TAVOLA RICAMBI
TABLEAU PIECES DETACHEES
SPARE PARTS TABLE
ERSATZTEILTAFEL
TABLA DE REPUESTOS
TÁBUA PEÇAS DE TROCA

SERIE 1. IM
250 - 251 - 252
300 - 301 - 302
350 - 351 - 352
353 - 354 - 355
356 - 357 - 358

CIRCOLARE TECNICA
CIRCULAIRE TECHNIQUE
SERVICE LETTER
TECHNISCHES RUNDSCHREIBEN
CIRCULAR TECNICA

Compilazione <i>[Signature]</i>	Sez.Sect. 22
	N. 22021
Visto/approvaZIONE <i>[Signature]</i>	Data 15/12/99
	M.A.T. 50511
Modello 50722

Gruppo motori		Tipo		pag. 1/2
Groupe moteurs		Type		
Engine group	22	Type	1 IM	
Motorgruppe		Typ		
Grupo motores		Tipo

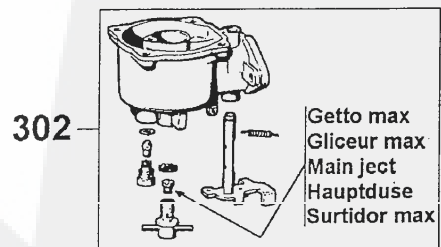
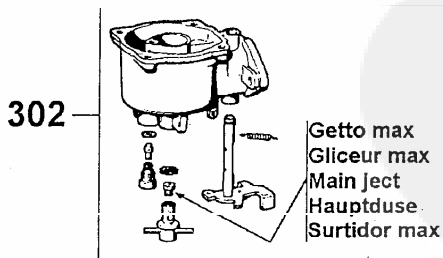
- Registrazione gioco valvole tramite spessori.
- Réglage jeu soupape par des cales.
- Valve play adjustment by shims.
- Einstellung des Ventilspiels mittels Beilagescheibe.
- Regulación juego válvulas por medio de espesores.

Il gioco valvola prescritto ($0,15 \pm_{0,05}^{0,00}$) era finora ottenuto molando al montaggio lo stelo delle valvole e/o fresando la sede finquanto necessario.
Ora il gioco si ottiene inserendo, tra valvola e punteria, alcuni spessori da 0,1 e da 0,2 mm alloggiati all'interno di uno scodellino di contenimento, in quanto le nuove valvole sono più corte di $2 \pm_{0,05}^{0,00}$ mm rispetto a quelle antemodifica.
I particolari postmodifica non sono singolarmente intercambiabili con quelli antemodifica, che sono forniti ad esaurimento.

The correct valve play ($0,15 \pm_{0,05}^{0,00}$) has been till now obtained by grinding the valve stem and/or by milling the seat during assembly.
At present the play can be obtained putting between valve and tappet some 0,1 and 0,2 mm shims contained in a special cap, as the new valves are $2 \pm_{0,05}^{0,00}$ mm shorter than the old ones.
After improvement parts are not separately interchangeable with prior to improvement ones, which are supplied until stock exhaustion.

FIG.	MATR./REF./P.NO	Q.ty	FIG.	MATR./REF./P.NO	Q.ty
E 8	9685.128 147 E B	1	E 8	9685.154 158 A	1
E 9	9652.122 147 (*)	1	E 9	9652.162 158 A	1
			E 38	2135.102 226 A	2
			E 39	8335.197 226 A	0,1
			„	8335.198 226 A	0,2

Gruppo motori		Tipo	
Groupe moteurs		Type	1IM 250 - 251 - 252
Engine group	22	Type	1IM 300 - 301 - 302
Motorgruppe		Typ	1IM 350 - 351 - 352
Grupo motores		Tipo	1IM 359

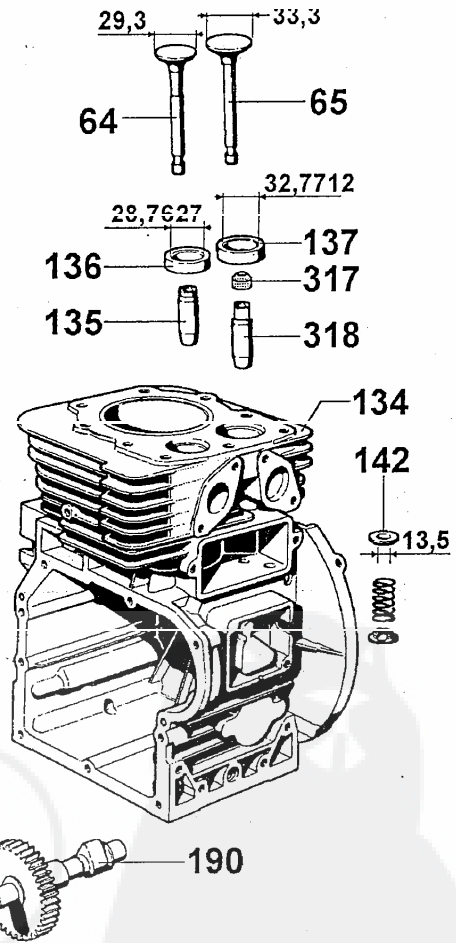
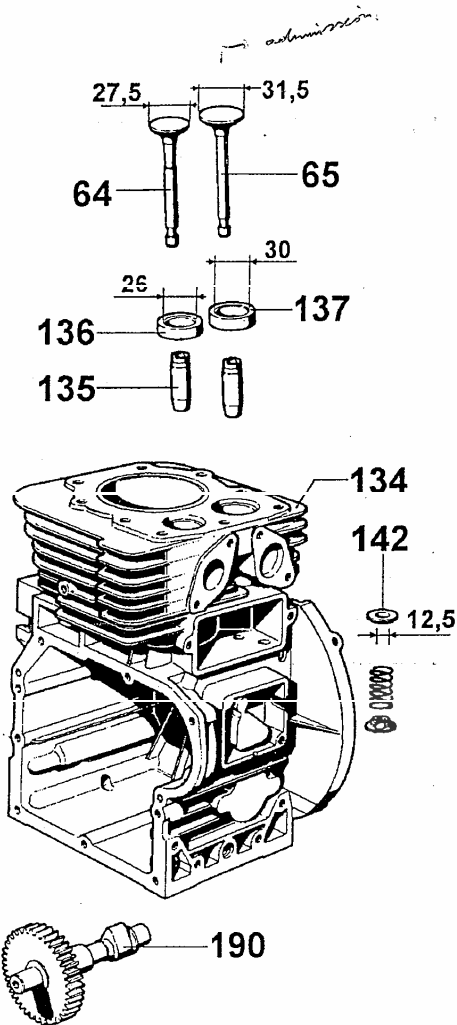
- Modificate valvole, sedi, guide valvole aspirazione, alberi a camme e getti max.
- Modification soupapes, sièges, guides soupapes admission, arbres à cames et gicleur maxi.
- Modification of valves, seats, intake valve guides, camshafts and main jets.
- Änderung von : Ventilen, Ventilsitzen, Einlaßventilführung, Nockenwelle und Hauptdüse.
- Modificación válvula, asiento, guía válvula admisión, efe de levas y surtidor de máx.

Prior to improvement crankcases are supplied until exhaustion and will be then replaced by the new ones. (complete with after improvement guides and seats).

On new crankcases it is necessary to assemble after improvement valves, gaskets, spring retainer and main jets.

The carburators change their ref. no., as main jets have been modified (all other components remain unchanged). See carburetor lists at pages 4/6 and 5/6.

The old type camshafts are supplied until exhaustion and will be then replaced by the interchangeable new ones. The after improvement intake valve gasket (pos. 317) can be assembled with spring retainer with internal diam. 13,5 only.

Antemodifica Avant la modification Prior to improvement Vor der Änderung Antes de la modificacion				Postmodifica Après la modification After improvement Nach der Änderung Después de la modificacion			
FIG.	MATR./REF./P.NO		Q.ty	FIG.	MATR./REF./P.NO		Q.ty
64	9685.126	147 FVBCR	1	64	9685.128	147 FVACR	1
65	9652.120	090 FVBCR	1	65	9652.122	147 FVACR	1
134	1510.436	147 E	1IM 250 (a)	134	1510.716	147 D A	1IM 250 (a)
"	1510.439	147 E	" (b)	"	1510.722	147 D A	" (b)
"	1510.442	147 E	" (c)	"	1510.726	147 N A	" (c)
"	1510.445	147 E	" (d)	"	1510.730	147 N A	" (d)
"	1510.437	155 E	1IM 300 (a)	"	1510.718	155 D A	1IM 300 (a)
"	1510.440	155 E	" (b)	"	1510.723	155 D A	" (b)
"	1510.443	155 E	" (c)	"	1510.727	155 D A	" (c)
"	1510.446	155 E	" (d)	"	1510.731	155 N A	" (d)
"	1510.438	158 E	1IM 350 (a)	"	1510.720	158 S A	1IM 350 (a)
"	1510.441	158 E	" (b)	"	1510.724	158 D A	" (b)
"	1510.444	158 E	" (c)	"	1510.728	158 D A	" (c)

"	1510.447	158 E	" (d)	"	1510.732	158 N A	" (d)
"	1510.490	169 E	1IM 359 (a)	"	1510.721	169 D A	1IM 359 (a)
"	1510.505	169 E	" (b)	"	1510.725	169 N A	" (b)
"	1510.504	169 E	" (c)	"	1510.729	169 N A	" (c)
"	1510.506	169 E	" (d)	"	1510.733	169 N A	" (d)
135	4845.028	090 FV CR	1	135	4845.028	090 FV CR	1
136	8000.168	147 SVBCR	1	136	8000.122	112 SVACR	1
137	8000.169	147 SVBCR	1	137	8000.121	112 SVACR	1
142	6400.029	090 FV C10	D. Ø 12,5	142	6400.029	090 FV C10	D. Ø 13,5
190	1011.268	147 E	1IM 250	190	3348.040	169 D I	1IM 250
"	1011.290	158 E	" 251	"			" 251
			" 252				" 252
			" 300				" 300
			" 301				" 301
			" 302				" 302
			" 350				" 350
			" 351				" 351
			" 352				" 352
			" 359				" 359
302	Vedi tabella carburatori pag. 4 e 5 Voir liste carburateur pages 4 et 5 See carburetor list, page 4 and 5 Siehe Vergaserliste Seite 4 - 5 Ver tabla carburador pag. 4 y 5			302	Vedi tabella carburatori pag. 4 e 5 Voir liste carburateur pages 4 et 5 See carburetor list, page 4 and 5 Siehe Vergaserliste Seite 4 - 5 Ver tabla carburador pag. 4 y 5

317	4535.015	107 FVACR	1	317	4535.015	107 FVACR	1
318	4845.028	090 FVBCR	1	318	4845.203	158 FVACR	1

Gruppo motori		Tipo	
Groupe moteurs		Type	
Engine group	22	Type	1IM 250 - 300 - 350 - 359
Motorgruppe		Typ	1IM 359 CEE
Grupo motores		Tipo

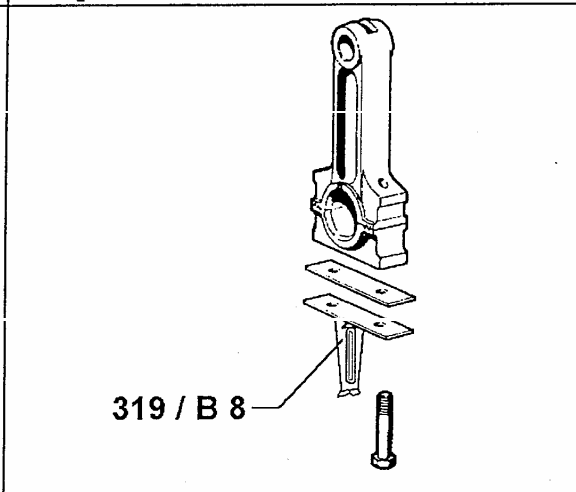
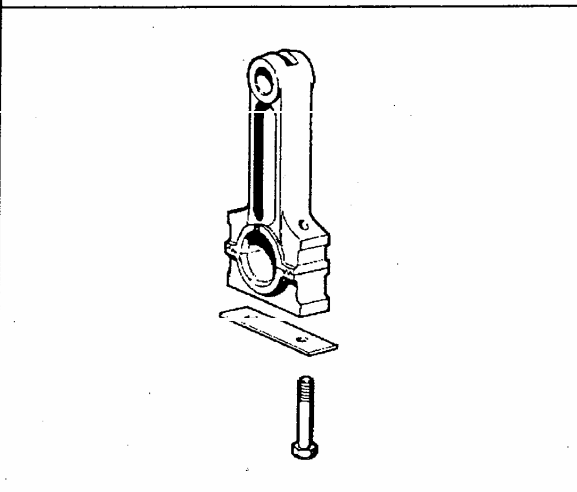
- Inserito lamierino pescaolio : Migliorie funzionali.
- Introduction cuiller de barbotage : Améliorations fonctionnelles.
- Introduction of splash feeding blade : Functional improvements.
- Neuer Ölfinger : Betriebsverbesserung.
- Nueva chapa batidora de aceite : Mejorias funcionales.

FIG.	MATR./REF./P.NO	Q.ty
319	5168.055 1580 S A	1

FIG.	MATR./REF./P.NO	Q.ty
B 8	5168.055 1580 S A	1
